Отчет о встрече жителей с архитекторами в формате соучаствующего проектирования в рамках программы «Мой район» в административных округах г. Москвы

Третья встреча:
16.07.2024 г.

По адресу:
ЗелАО, район Силино, к. 1113-1114

Рабочая карта с вынесенными на стикеры предложениями и корректировками, сформированными в процессе групповой работы за столом №2

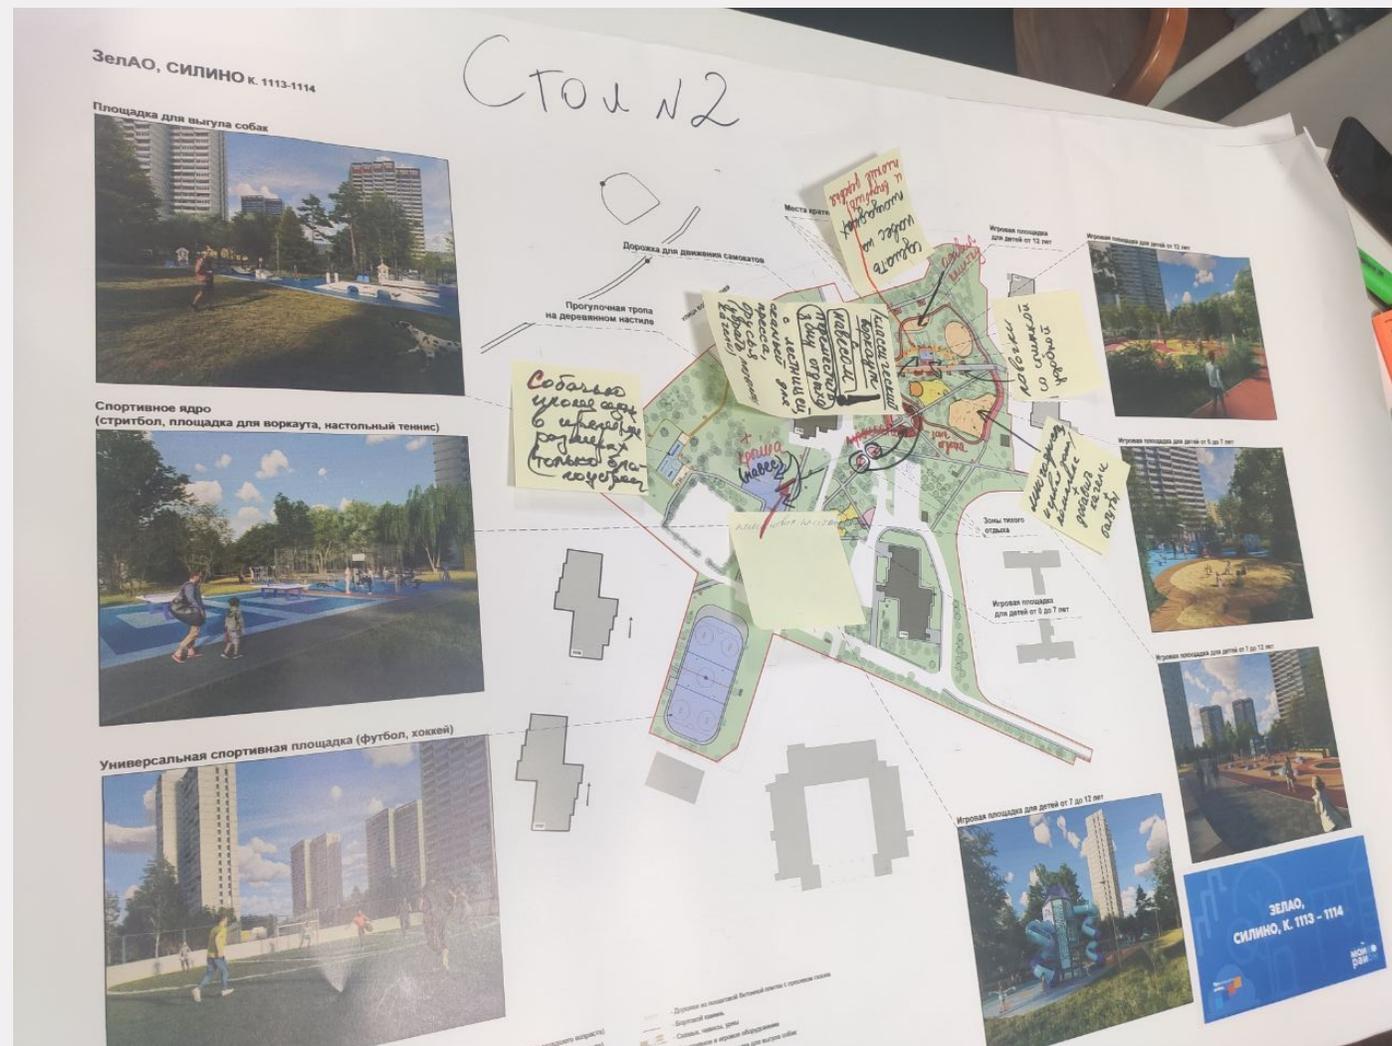
- ❑ Заменить на детской площадке от 7 до 12 лет полусферы из резиновой крошки на менее травмоопасное оборудование
- ❑ Сделать многоярусную детскую зону, увеличить количество качелей, встроенных батуты, конструкций с навесом от дождя
- ❑ Добавить навес над большой спортивной зоной
- ❑ Оставить классический воркаут со шведской стенкой, скамьей для пресса, брусьями
- ❑ Рассмотреть возможность переноса зоны отдыха от проезжей части и ее расширения за счёт санитарной вырубki сухостоя
- ❑ Увеличить количество скамеек со спинками в зонах отдыха
- ❑ Благоустроить площадку для выгула животных, оставив в прежних размерах
*Комментарий архитектора: по нормативам для крупных собак нужно не менее 600 м2, площадь существующей площадки значительно меньше
